INTERVENTI PER IL DRAGAGGIO DI 2,3 M m³ DI SEDIMENTI IN AREA MOLO POLISETTORIALE PER LA REALIZZAZIONE DI UN PRIMO LOTTO DELLA CASSA DI COLMATA FUNZIONALE ALL'AMPLIAMENTO DEL V SPORGENTE DEL PORTO DI TARANTO

Progetto Esecutivo

Relazione sulle opere variate e quadro economico

REVISIONI	C	Giugno 2016	Nota D.L. Prot. U-02973 del 01/06/2016	Lottiingegneria		
	B	Maggio 2016	Nota A.P. Prot. U. 0006807 22/04/2016	Lottiingegneria		
	A	Gennaio 2016	Emissione	Lottiingegneria		
	REV	DATA	DESCRIZIONE	REDATTO	CONTROLLATO	APPROVATO

Fig. 5.1 –Ricostruzione della mantellata sulla base delle Sezioni del Progetto Definitivo

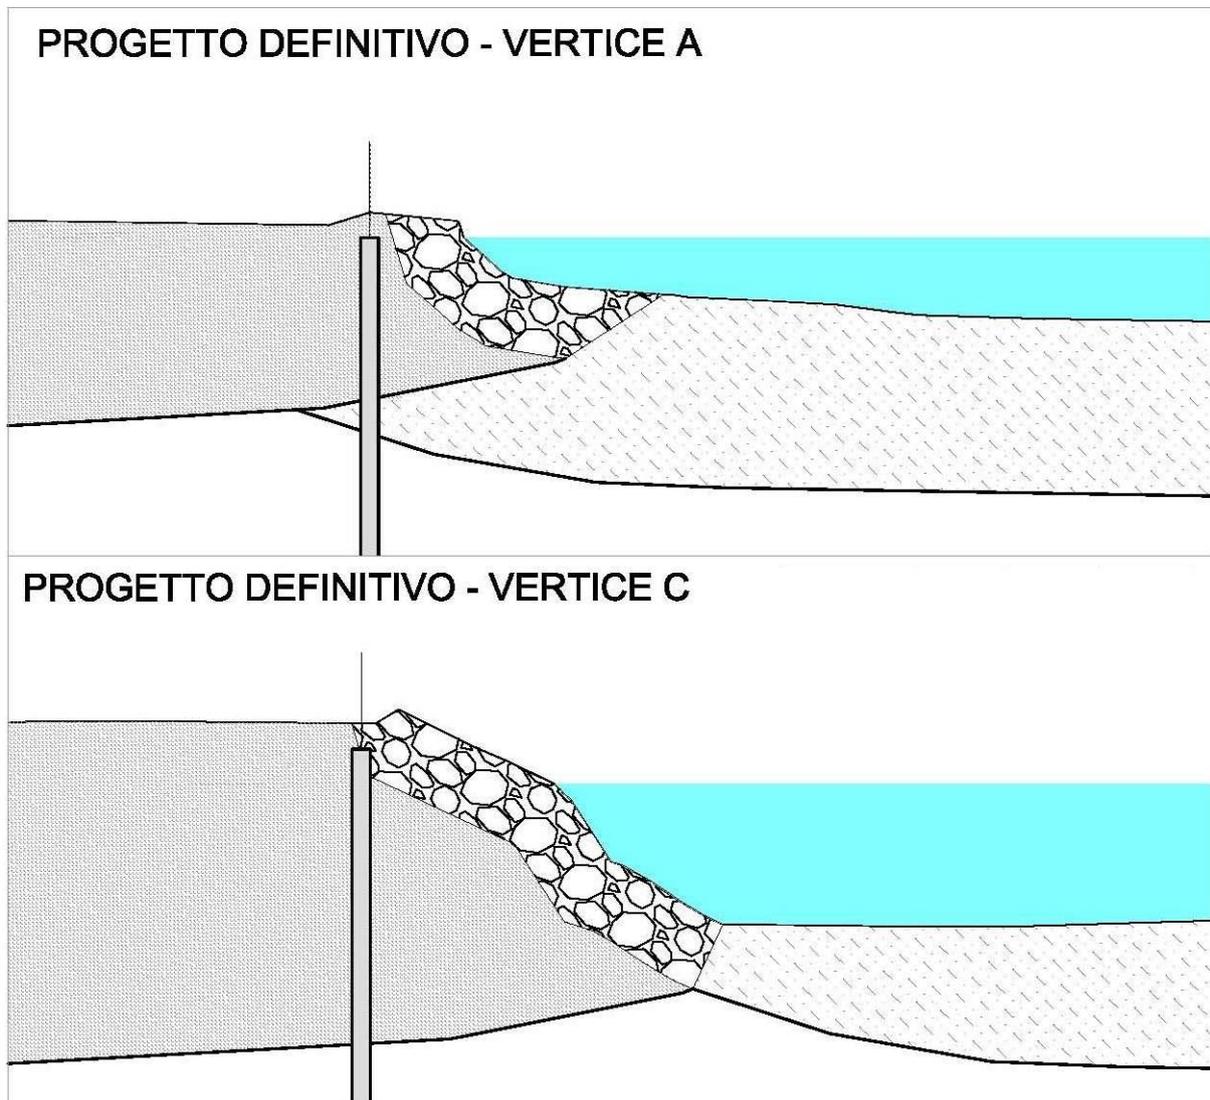
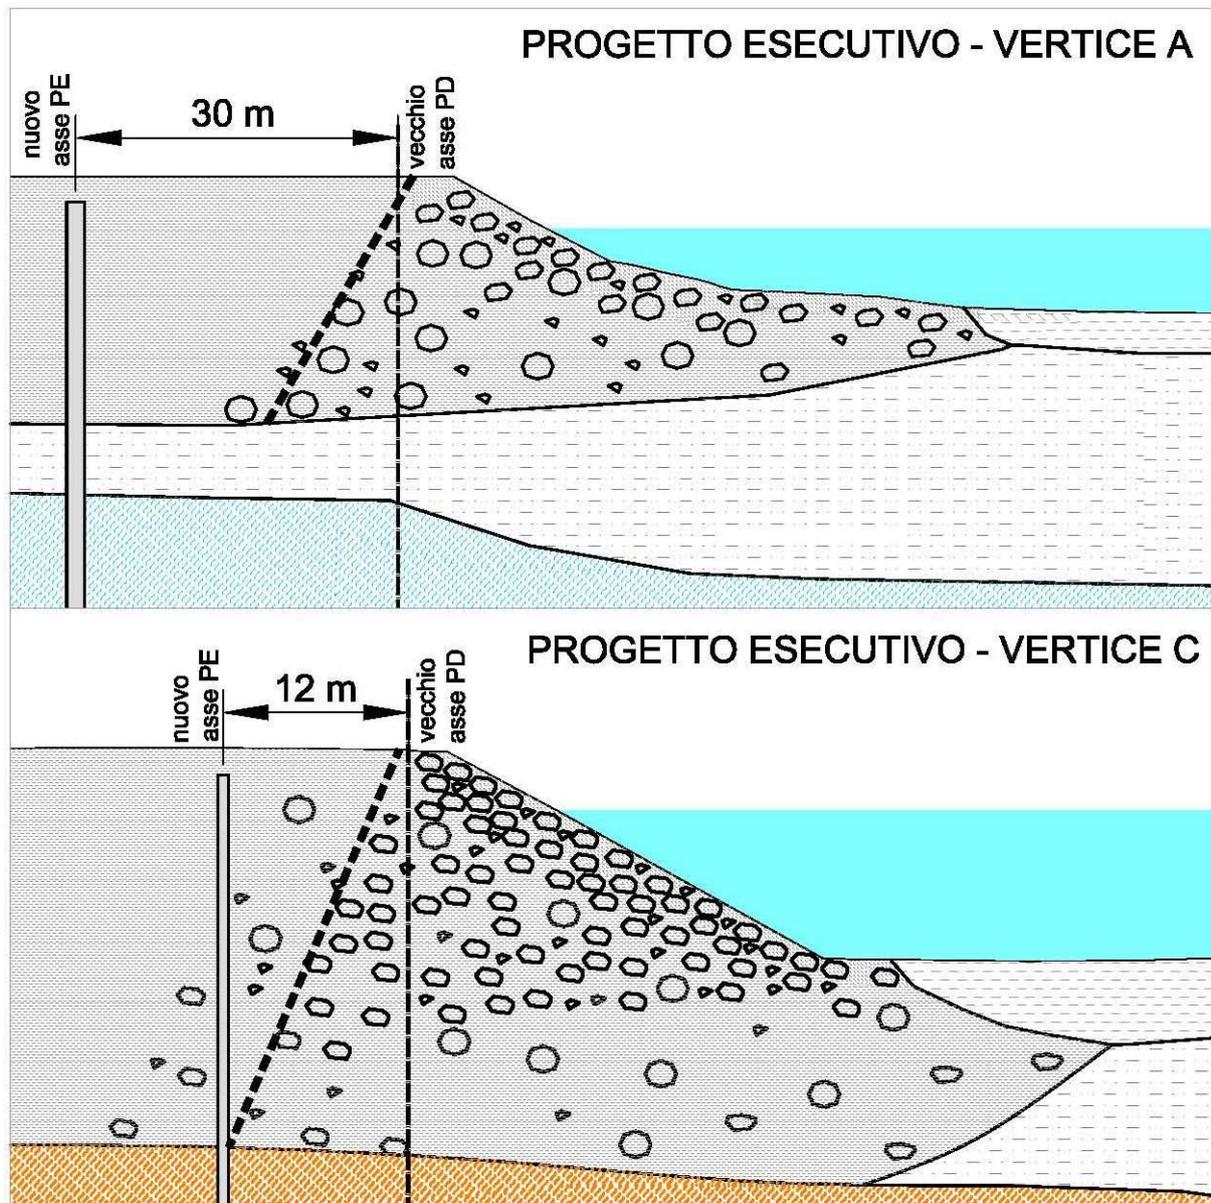
Durante l'esecuzione delle indagini propedeutiche al Progetto Esecutivo, infatti, è emerso che la scogliera visibile lungo lo Yard Belleli ed il V sporgente non è riconducibile ad una "mantellata" di protezione e rivestimento del paramento della colmata di questi ultimi di pochi metri spessore, così come supposto nel Progetto Definitivo a base gara, bensì ha una configurazione a mo' di argine con sezione trapezia, che si estende anche verso terra (al di sotto dell'opera di marginamento) ed a tergo della quale è stata eseguita la stessa colmata del V sporgente e dello Yard Belleli. Nelle figure seguenti (v. Fig. 5.1 e 5.2) si riportano la ricostruzione della "mantellata" desunta dai dati del PD e quella invece ricostruita in esito alle indagini propedeutiche al Progetto Esecutivo.

Evidentemente l'interferenza con la scogliera lungo tutto lo sviluppo dei diaframmi plastici (circa 800 metri) avrebbe compromesso la fattibilità dell'intervento, nell'impossibilità tecnica di eseguire il trattamento di cutter soil mixing in presenza di massi ciclopici di notevole resistenza meccanica, motivo per il quale già durante le indagini propedeutiche si è resa necessaria, in accordo con la DL e la stazione Appaltante, una modifica al posizionamento dei sondaggi per individuare un nuovo e "migliore allineamento del diaframma CSM" finalizzato alla risoluzione della suddetta interferenza "evitando di interferire con la scogliera di protezione dello sporgente" (cfr. verbale del 10-6-2015 [5]).

In conclusione la modifica al tracciamento delle opere ha comportato una traslazione dell'asse del marginamento verso terra variabile tra i 12 e i 30 m (v. fig. 5.3).

Profilo longitudinale del marginamento a terra da PD_BG (estratto PUG102_PDEG019_0)

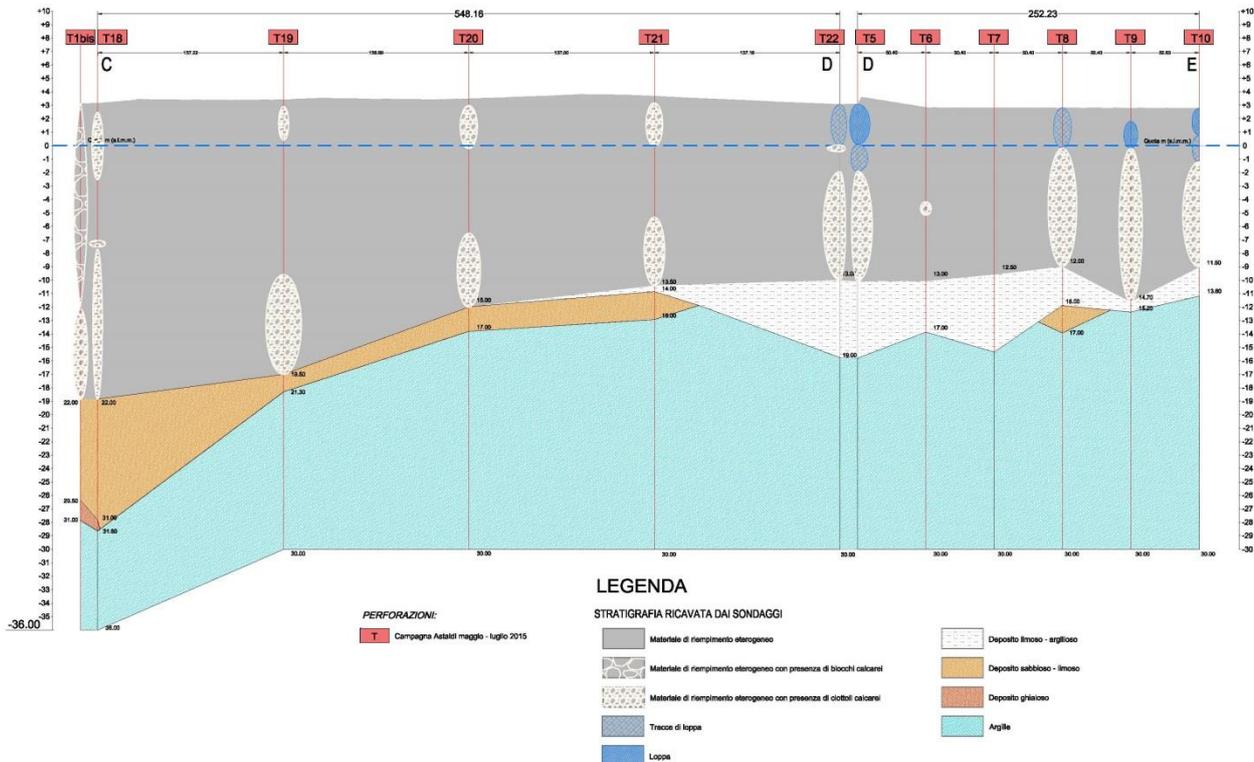
Di seguito si riporta la sezione stratigrafica del Progetto Definitivo e quella di riferimento desunta dalle indagini geognostiche, che evidenzia la presenza imprevista in corrispondenza del vertice C di un approfondimento del tetto delle argille.

Figura 4. Profili stratigrafici lungo i lati AB e BC desunti dalla campagna di indagini propedeutiche al Progetto Esecutivo (giugno-settembre 2015).

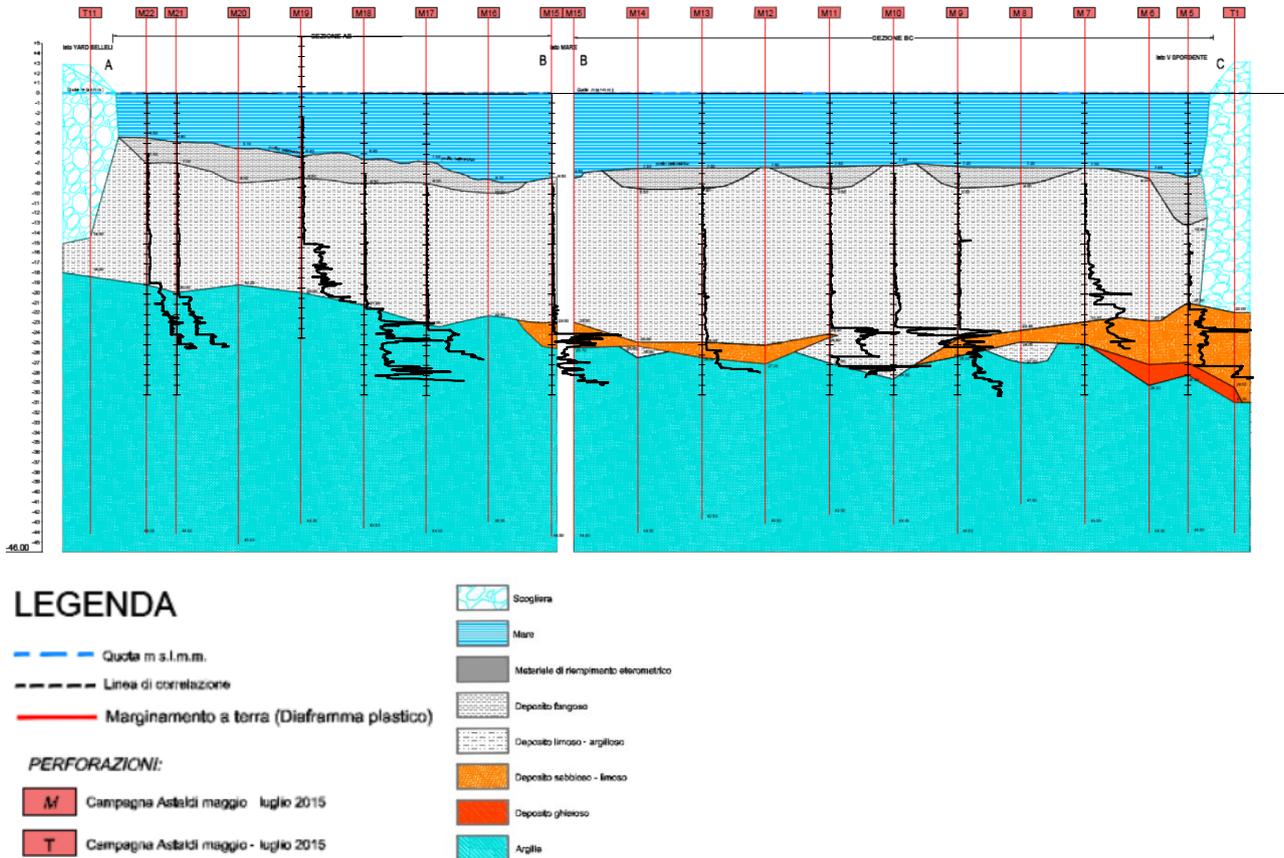
Alla luce dei risultati ottenuti, con riferimento alle opere di marginamento a mare si sono evidenziate alcune diversità rispetto a quanto noto sia in termini stratigrafici (Figura 4) sia in termini di caratteristiche fisiche e meccaniche dei terreni.

Fig. 7.1 – Area di cantiere del Progetto Definitivo

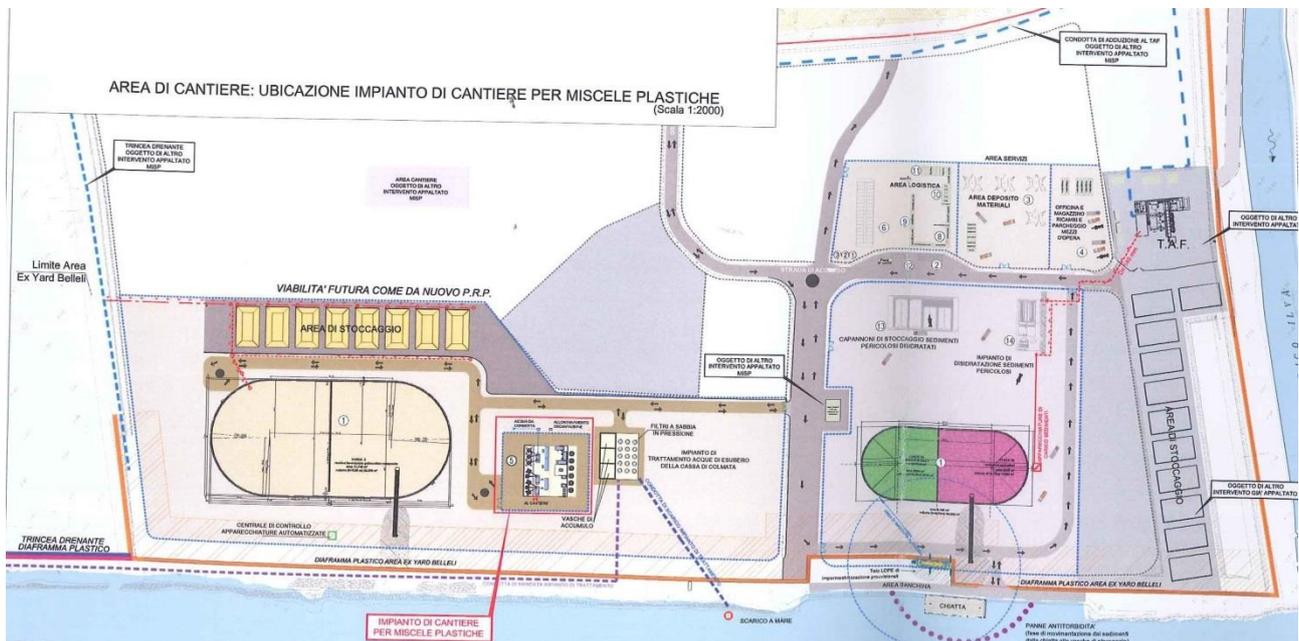
- Diversa configurazione delle aree di cantiere messe a disposizione dal Committente, con sostanziale variazione del lay-out di cantiere e conseguente modifica della viabilità, delle recinzioni, della destinazione degli spazi e degli apprestamenti, ecc. (nelle figure seguenti sono messe a confronto le aree di cantiere del Progetto Definitivo e quelle del Progetto Esecutivo);

Alla luce di tali elementi di novità imprevisti ed imprevedibili, precedentemente sconosciuti, il CSE ha ravvisato la necessità di aggiornare il PSC del Progetto Definitivo con l'aggiunta di nuovi apprestamenti ed ulteriori misure di mitigazione dei rischi interferenziali ed alcune modifiche non sostanziali rispetto al precedente, unitamente alla stima analitica dei relativi oneri, costituiti da:
